工程指示 / 要求簡箋(E.I.)

工程指示編號：EI / 0303 / 19

工程名稱：觀塘裕民坊

工程項目：幕牆 - 現場鐵碼 (備用)

鐵碼加工示意圖

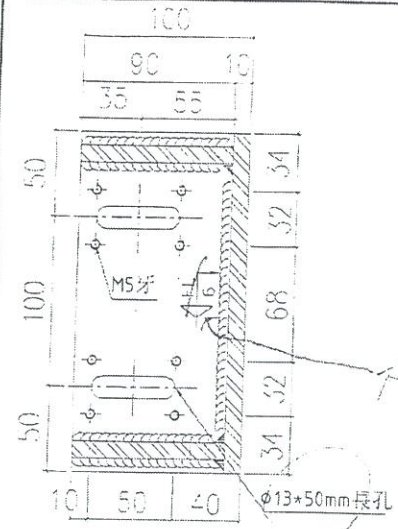
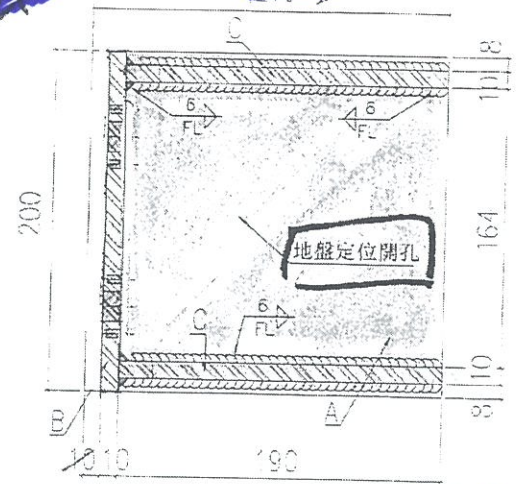
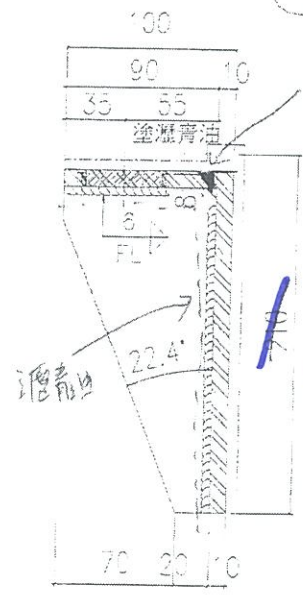
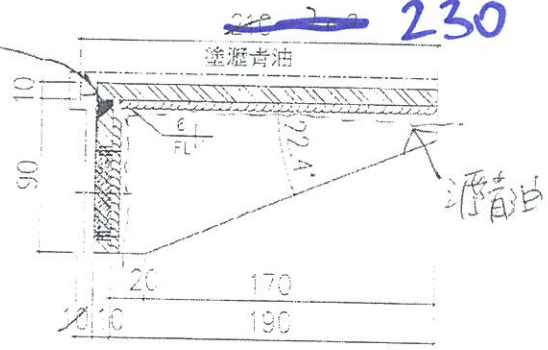
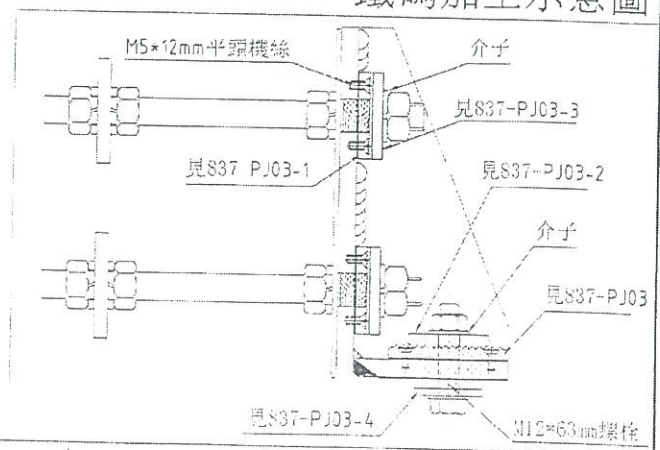
由於現場左右絲干移位多於實際數據，地盤要求訂 30 件 - 230MM 闊鐵碼作現場備用  
 請按加工圖訂購鐵件，送廠組裝，再送地盤  
 - 驗焊 100% Visual ; 100% MPT; 100% Ultra sonic (For Curtain Wall)  
 請廠按附件生產 PJ03^60, PJ03-02^60, PJ03-04^60 配套組裝在鐵件  
 謝謝!

~~837-BT230~~  
837-BT230

~~230~~

230

~~230~~  
230

編號: PJ03-02

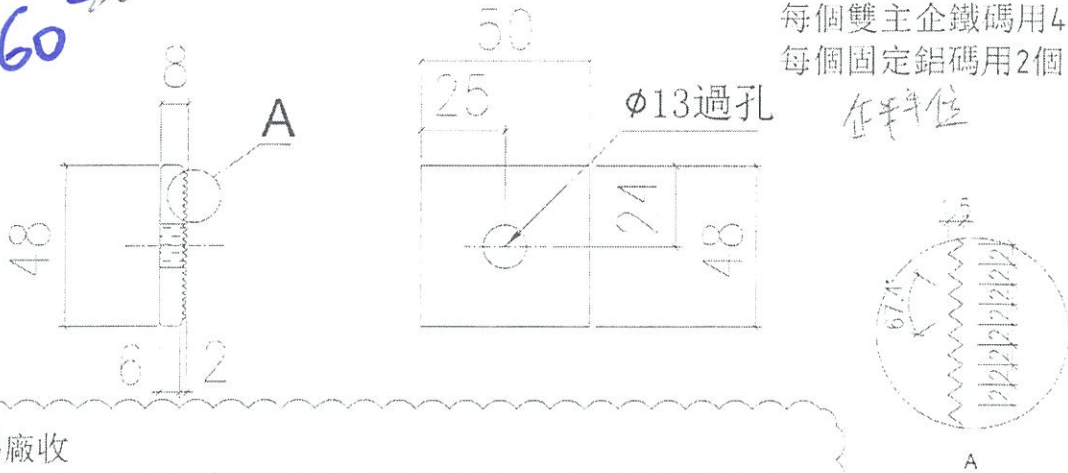
數量: ~~55160~~

60

依據EI9536C版立面修改

編號: PJ03-03

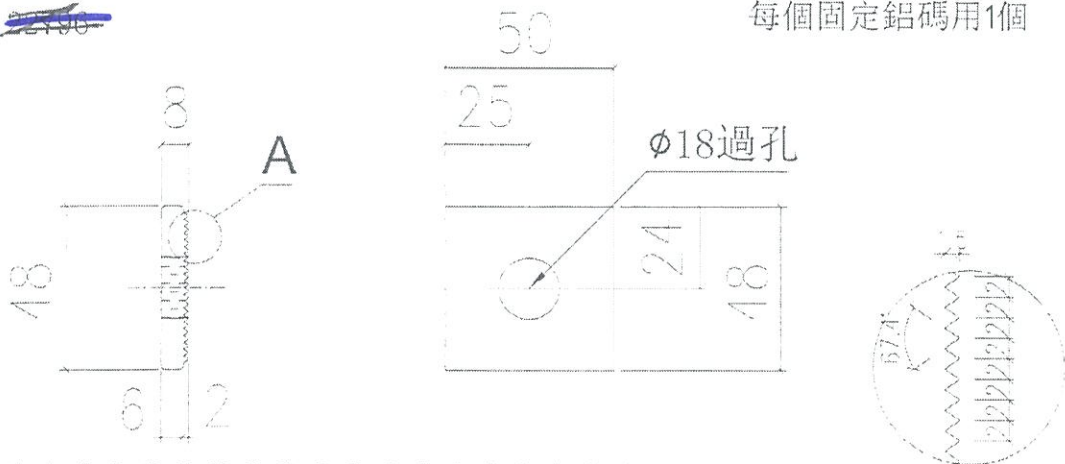
數量: ~~22796~~

編號: PJ03-04

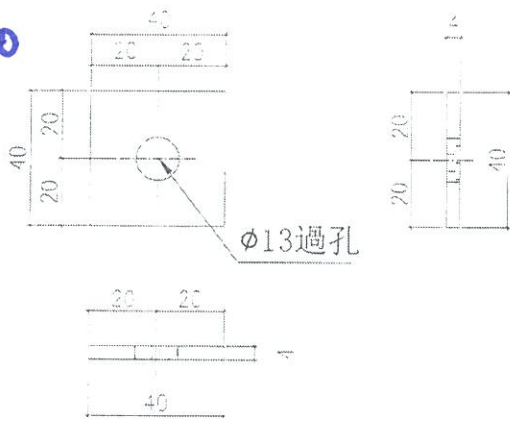
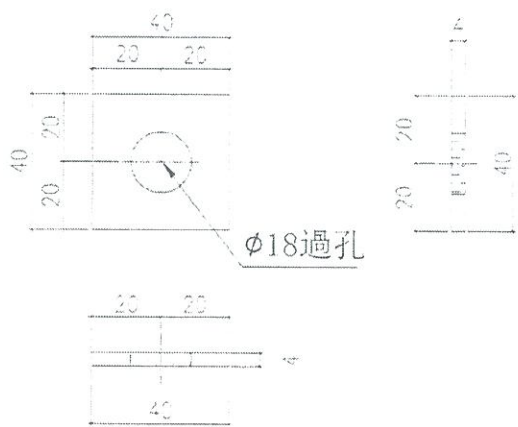
數量: ~~15868~~ 60
